Betreft: Mogelijke verhuizing Korfbal complex ivm Noord/Zuidverbinding

Ruimte voor Korfbal

SKC MERWEDE/MULTIPLAAT

Veldaccommodatie

Afbeelding nieuwe situatie

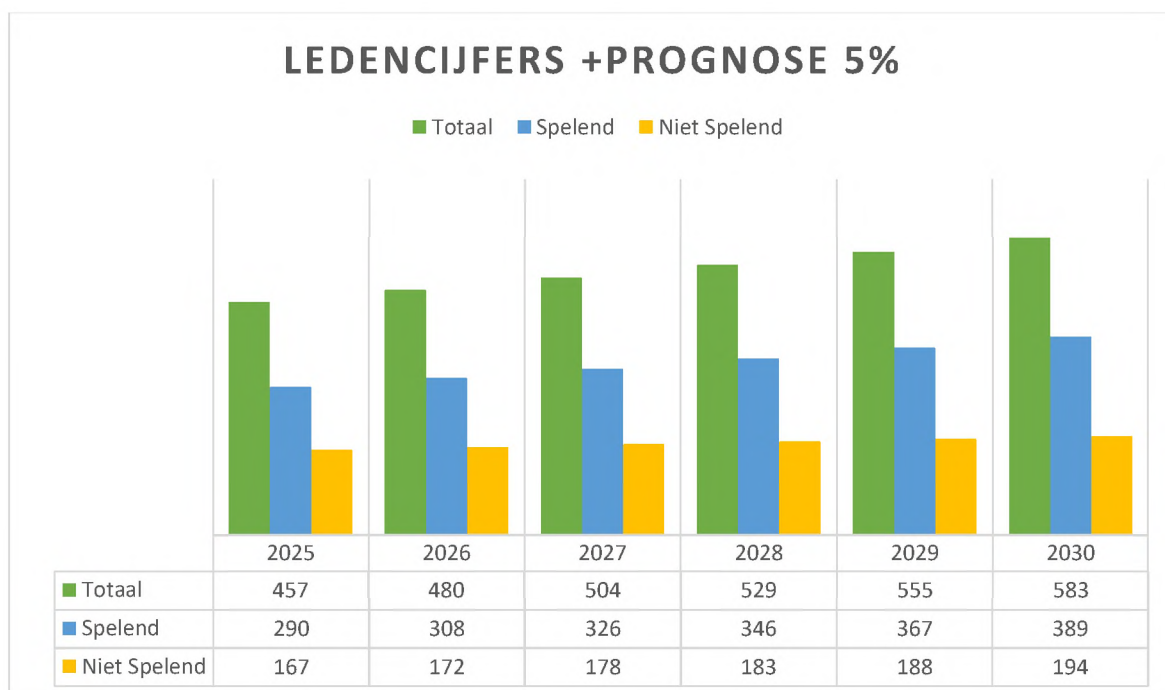
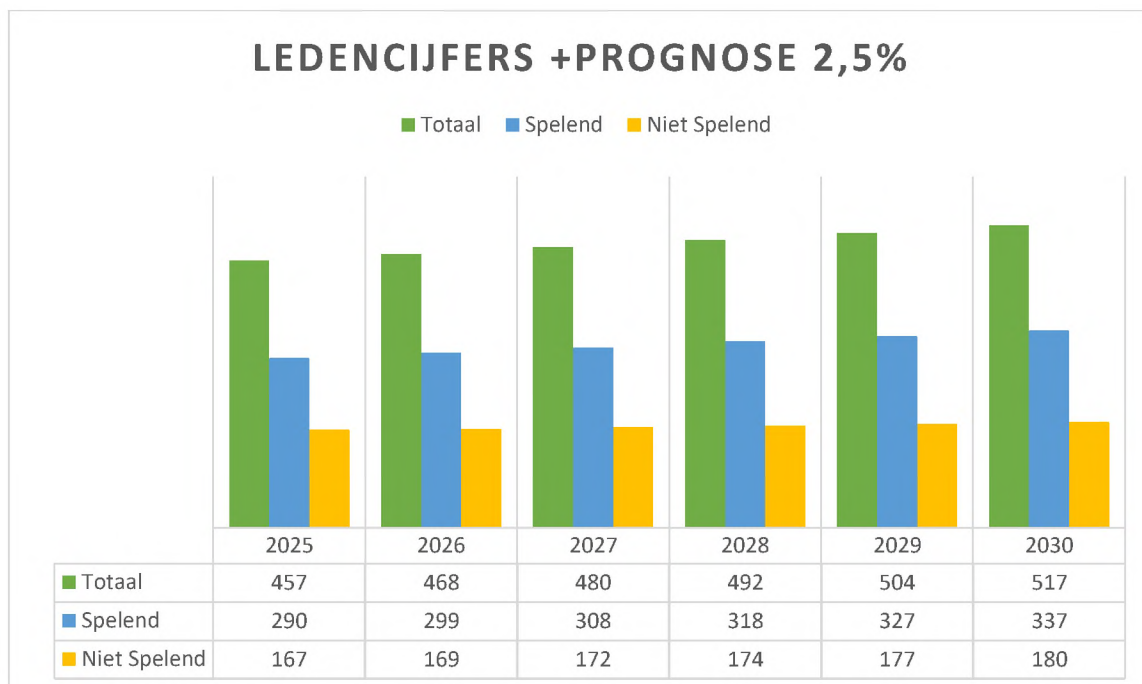
Het bestuur van SKC MERWEDE/MULTIPLAAT heeft kennisgenomen van de voorgenomen plannen van de gemeente voor de verhuizing naar de nieuwe locatie op een deel van het huidige ijsbaanterrein. Op basis van de resultaten van het onderzoeksbureau Synarchis wordt er voor de velden rekening gehouden met een oppervlakte van 88×48 meter = 4.224 m^2 . Dat is ter vergelijking van de huidige situatie (6.256 m^2) een vermindering van meer dan 2.000 m^2 . Deze berekening is niet conform de uitgangspunten waarmee het bestuur vanaf de aanvang in gesprek is gegaan met de diverse betrokken partijen. Het bestuur realiseert zich dat men wellicht in de huidige situatie wel wat ruimer in haar jasje zit, maar een teruggang met ruim 2.000 m^2 zal een forse rem zetten op de toekomstige groeimogelijkheden van de vereniging. Om deze reden heeft het bestuur het KNKV gevraagd om hiernaar te kijken, waarbij de voorschriften, reglementen, visie KNKV op verenigingen en toekomstperspectief SKC MERWEDE/MULTIPLAAT als uitgangspunten worden genomen.

In het algemeen valt op dat er diverse gebruikers op de nieuwe locatie zodanig worden gehuisvest, waardoor de ruimte ook zeer beperkt wordt met nauwelijks tot geen mogelijkheden voor uitbreiding in de toekomst. Daar komt bij dat het geheel en de afzonderlijke gebruikersdelen zijn omsloten door bomenrijen, waardoor er nog meer van de beschikbare ruimte verloren gaat. Voor kunstgrasvelden is het sterk af te raden om bomen dicht op de velden te plaatsen. Volgens de voorschriften van het KNKV mogen er boven het speelveld geen hinderlijke of gevaarlijke obstakels bevinden. In de spelregels veldkorfbal wordt ervan uitgegaan dat boven het speelveld en de directe omgeving (uitloop) geen hinderlijke obstakels (zoals bomen en beplanting) aanwezig zijn. Daarnaast geven bomen veel overlast van bladeren die op het kunstgrasveld terecht komen. Dit komt zeker de kwaliteit van het kunstgrasveld niet ten goede en beperkt de levensduur van de velden aanzienlijk. Bovendien is de kans groter op vervuiling door organisch materiaal (mos, algen, onkruid), waardoor de veiligheid van de sporters in het geding kunnen komen (gladheid).

Wat verder opvalt is dat de locatie van de clubaccommodatie los staan van de velden en verscholen zit achter een bomenrij. Bovendien is het clubgebouw niet gepositioneerd gelijk aansluitend bij het parkeerterrein, maar verder op het sportpark gesitueerd. Ook dit is zeer onwenselijk. Over het algemeen wordt de club- en kleedaccommodatie centraal t.o.v. de velden aangelegd (afstand hoofdveld maximaal 50 meter van het club- en kleedgebouw – overige velden maximaal 150 meter), waarbij het hoofdveld bovendien aan het clubgebouw met terras wordt gepositioneerd. Dat is in de nieuw geschetste situatie alles behalve het geval. Daarnaast worden er 6 kleedkamers genoemd, terwijl 8 stuks nodig zijn en zijn de afmetingen bovendien te klein. Ook slechts één kleedkamer voor de scheidsrechters is te weinig op 4 velden. De kantine is klein en zou moeten worden vergroot naar 200 personen à 1,25 m² per persoon. Kantine inkomsten en de inkomsten uit sponsoring in de vorm van reclameborden langs de velden zijn van cruciaal belang voor een gezonde financiële positie van de vereniging en deze argumenten dienen ook mee te worden genomen in de plannen.

Wat verder opvalt is dat er een algemene toegangsroute dwars tussen de velden door is gepositioneerd. Dit is volstrekt ontoelaatbaar. Korfbalvelden dienen volledig te worden omheind en met buiten de omheining ruimte voor de toeschouwers van wedstrijden. Het kan niet de bedoeling zijn dat andere gebruikers (houders moestuin) van het sportpark door de week en in het weekend met materieel tussen de kunstgrasvelden door moeten om naar hun locatie te gaan.

Tot slot is rekening houdend met de groeimogelijkheden van de vereniging (zie hoofdstuk 4) geen enkele mogelijkheid tot uitbreiding naar b.v. een 5^e wedstrijdveld. Daarnaast is er geen ruimte meer beschikbaar voor recreatieve activiteiten (speeltuin jeugd, trapveldje, andere beweegvormen etc.).

De belangrijkste vraag is of de locatie ten oosten van de verbindingsweg voldoende ruimte kan bieden voor alle beoogde voorzieningen nu duidelijk is dat SKC MERWEDE/MULTIPLAAT een groter oppervlak nodig heeft. De nu ingetekende ruimte legt veel beperkingen op en voldoet op diverse onderdelen ook niet aan de voorschriften van het KNKV.
